监理工作联系单

工程名称：崇礼区 28 个村级光伏扶贫电站项目（五标段）

编号：ZHJL-LXD-008

主题：巡视检查五标段标段五十家、半坝村级电站现场施工

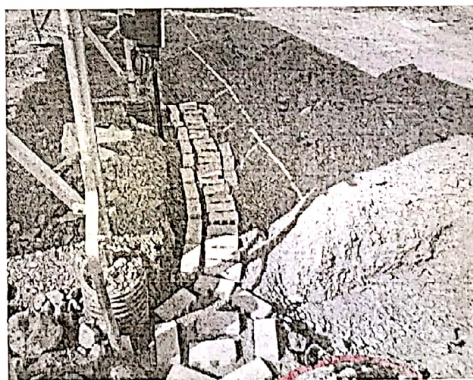
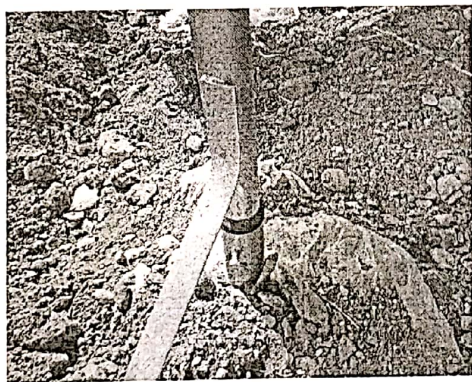
监理对五标段标段五个村级电站现场进行巡视检查，发现存在以下问题：

1、施工现场电缆沟在开挖深度未达设计（800mm）深度情况下进行回填，现我监理项目部要求你施工单位对未达设计标准的电缆沟进行整改，并重新铺沙盖砖回填。

2、发现个别环网接地与阵列间接地焊接至预埋件位置，现要求施工单位对焊接至预埋件位置接地扁铁进行整改（焊接至后立柱不得低于截面两倍距离）。

以上各村级电站施工方需对现场问题统一检查并整改，完成后上报我监理部，若发现未整改继续施工将对你单位进行重罚。
